**Всемирный форум для согласования  
правил в области транспортных средств**

### **Предложение по новым поправкам серии 09 к Правилам № 48 ООН (установка устройств освещения и световой сигнализации)**

**Представлено Рабочей группой по вопросам освещения и световой  
сигнализации\***

6.2.6.1.2 Пределы вертикального наклона светотеневой границы

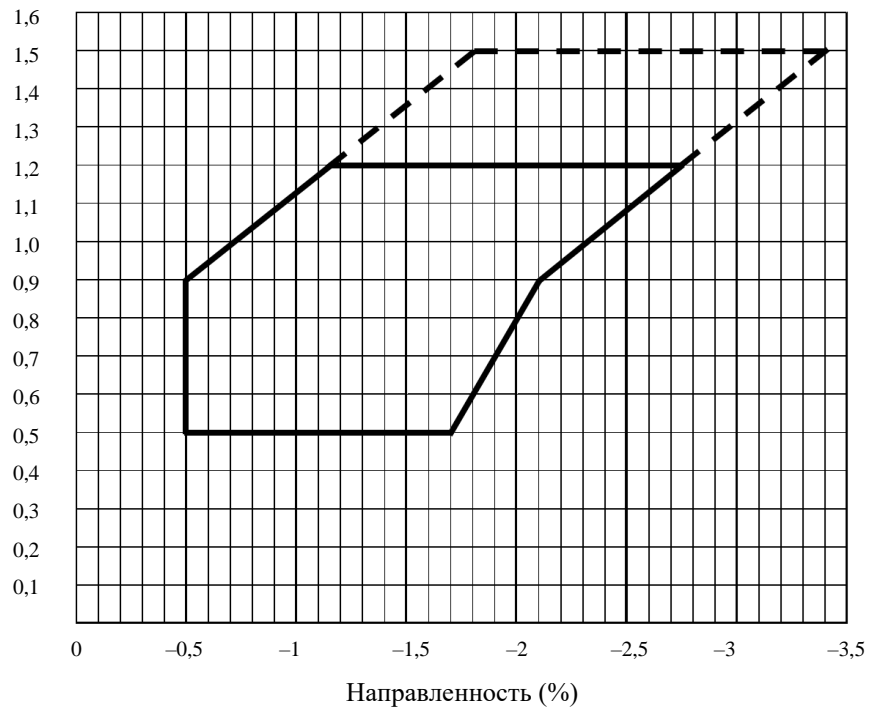
Пункт 6.2.6.1 и его подпункты изменить следующим образом:

Высота установки $h$ [м]	Верхний предел наклона [%]	Верхний предел наклона [%]
$0,5 \leq h \leq 0,9$	-0,50	$-(h + 1,2)$
$0,9 < h \leq 1,2$	$-(h \times 2,17 - 1,45)$	$-(h \times 2,17 + 0,15)$
$1,2 < h \leq 1,5$

Параметры, указанные выше, показаны на диаграмме, приведенной ниже.

Область внутри пунктирной линии обозначает расширение диаграммы направленности, действительное только для транспортных средств категорий M<sub>2</sub>G, M<sub>3</sub>G, N<sub>2</sub>G, N<sub>3</sub>G (повышенной проходимости)».

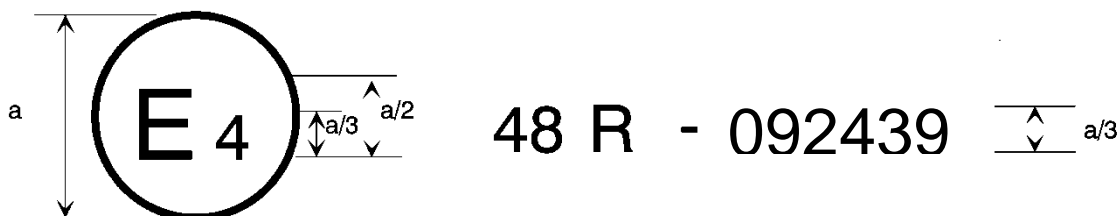
Включить новый пункт 10.9 следующего содержания:

«10.9 Замечания относительно сигнала ответа (в соответствии с пунктами 6.27.9.1-6.27.9.4):.....»

Образец В

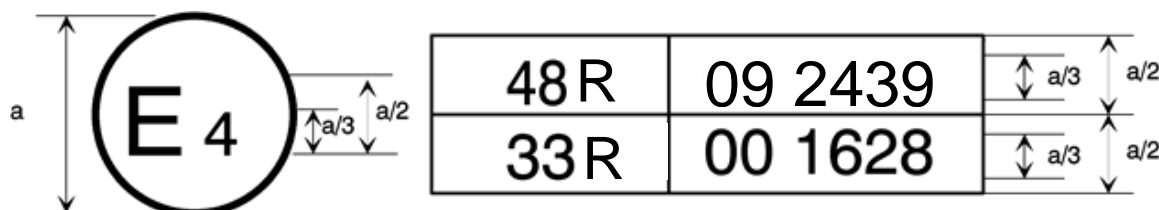
(см. пункт 4.5 настоящих Правил)

a = 8 мм мин.

Приведенный выше знак официального утверждения, проставленный на транспортном средстве, указывает, что этот тип транспортного средства официально утвержден в Нидерландах (E 4) на основании Правил № 48 ООН с внесенными в них поправками серии 09 и Правил № 33 ООН<sup>1</sup>. Номер официального утверждения свидетельствует о том, что к моменту выдачи соответствующих официальных утверждений в первоначальный вариант Правил № 48 ООН были внесены поправки серии 09, а Правила № 33 ООН были в их первоначальном варианте».
